**AVIS RELATIF À LA PROTECTION
CONTRE LES EVENTUELS EFFETS NOCIFS ET NUISANCES
PROVOQUÉS PAR LES RAYONNEMENTS NON IONISANTS
GÉNÉRÉS PAR DES ANTENNES ÉMETTRICES STATIONNAIRES**

Commune : ARLON - Exploitant : PROXIMUS

Référence exploitant : 63ARP_01

Rapport n° 4490 / 2023

Figure 1 : Vue en plan des lieux de séjour et des points de contrôle

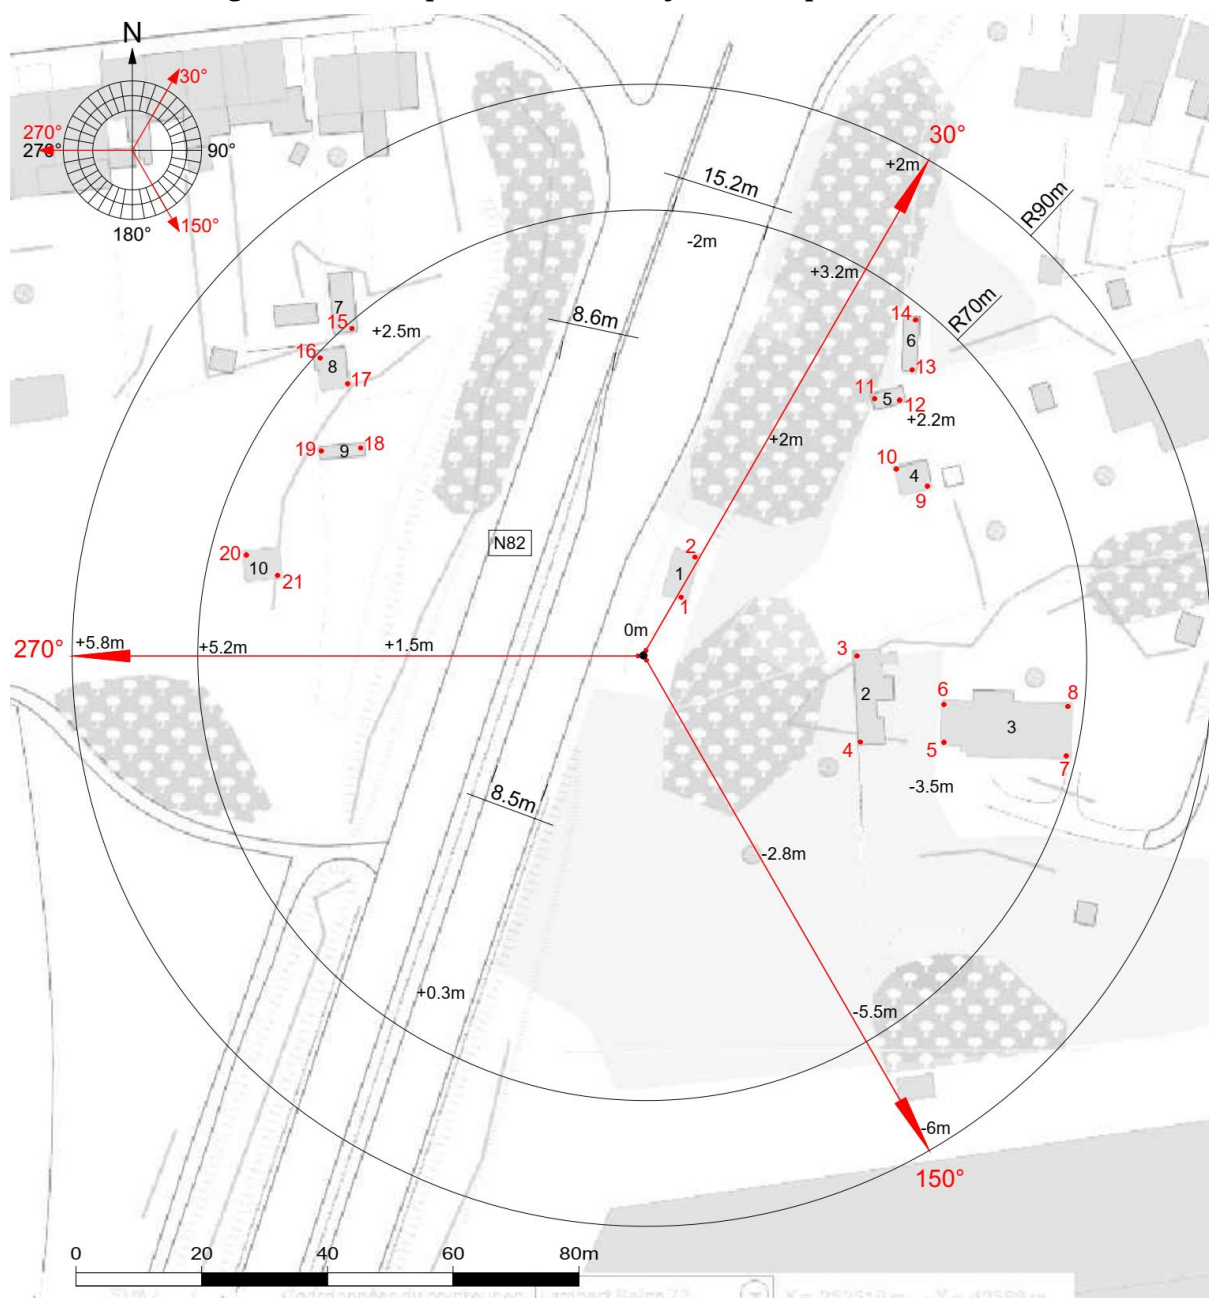
- le numéro du point de contrôle repris sur un des plans de la figure 1;
- le numéro du LS dans lequel se trouve le point de contrôle de la 1^{ère} colonne ;
- l'atténuation d'obstacle prise en compte pour le calcul de l'indice d'exposition dans le LS ;
- le résultat du calcul de l'indice d'exposition.

N° point de contrôle	LS	Atténuation (dB)	Indice d'exposition relatif à la limite par installation IE_i
20	LS10	3,0	0,406
21	LS10	3,0	0,272
14	LS6	3,0	0,181
16	LS8	3,0	0,107
15	LS7	3,0	0,093
13	LS6	3,0	0,081
1	LS1	3,0	0,061
17	LS8	3,0	0,060
11	LS5	3,0	0,056
12	LS5	3,0	0,055
19	LS9	3,0	0,052
10	LS4	3,0	0,041
2	LS1	3,0	0,040
9	LS4	3,0	0,037
18	LS9	3,0	0,034
7	LS3	3,0	0,019
4	LS2	3,0	0,017
8	LS3	3,0	0,017
5	LS3	3,0	0,014
6	LS3	3,0	0,011
3	LS2	3,0	0,011

Figure 2 : Vue en plan des installations d'antennes dans un rayon de 300 mètres autour de l'installation faisant l'objet de la demande d'avis

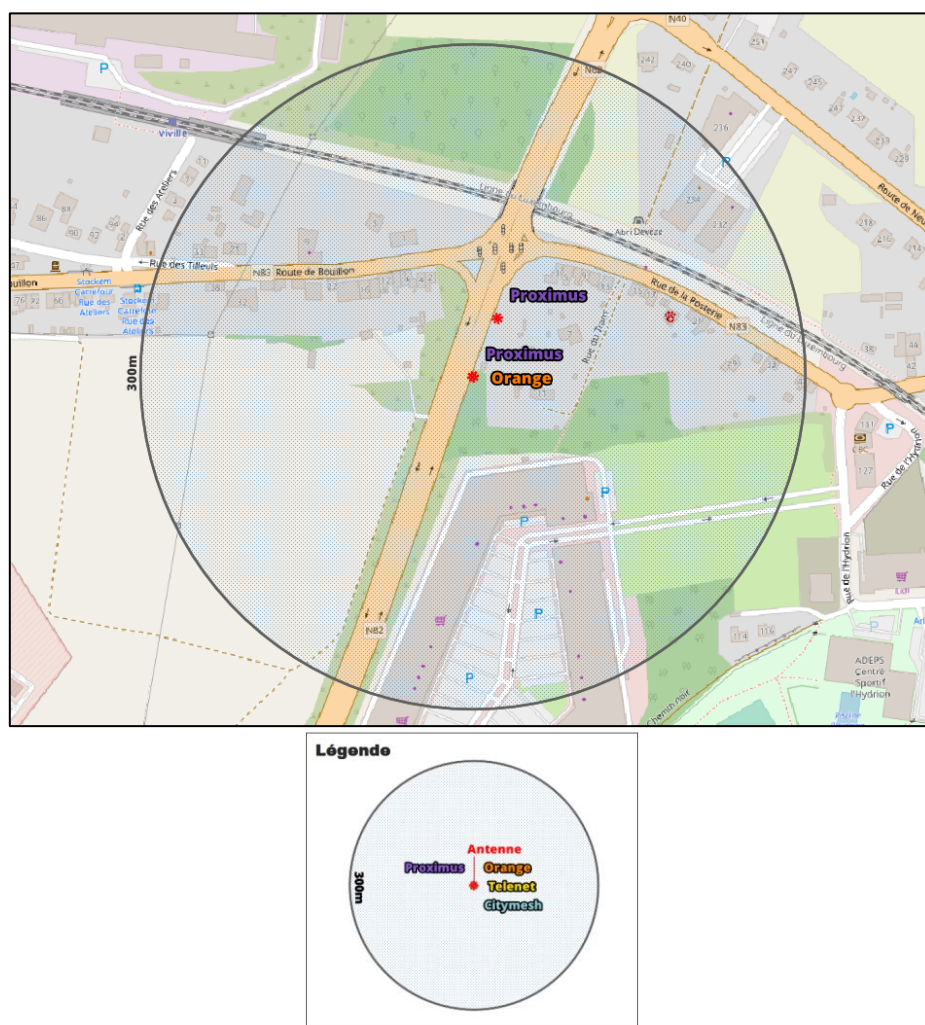
Le plan en projection verticale de la figure 2 indique la localisation des antennes actives éventuelles visées par le décret et situées dans un rayon de 300 mètres autour de l'installation référencée dans le paragraphe 2. Les données de localisation de ces antennes et les avis correspondant sont accessibles via le cadastre en ligne des antennes émettrices stationnaires⁶.

Compte tenu du nombre d'installations localisées dans la figure 2, il apparaît que l'intensité du rayonnement électromagnétique généré, dans les lieux de séjour situés à proximité de l'installation référencée dans le paragraphe 2, par l'ensemble des antennes émettrices stationnaires de l'ensemble des exploitants du même site d'antennes émettrices stationnaires respecte la limite fixée à l'article 4, § 2 du décret.
